第11十六条第11項中「同規則補足第２改訂版」を「同規則補足第３改訂版」に改める。

第11十八条第六項の表中「生徒又は児童の運送」を「生徒若しくは児童の運送又は専ら障害者福祉施設を利用する障害者の運送」に改める。

【前面ガラスの例】

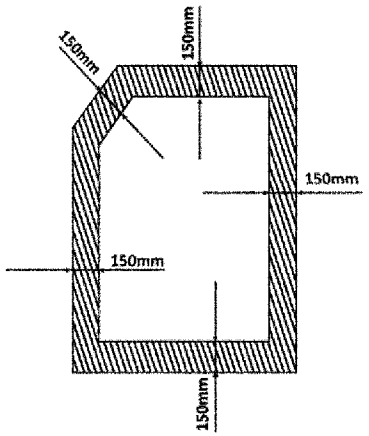
第三十九条第三項第九号の図を次のように改める。

【前面ガラスの例】

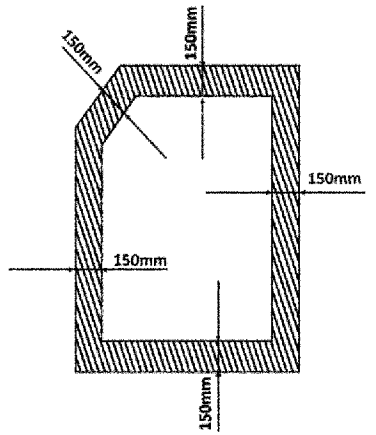
第百十七条第四項第八号の図を次のように改める。
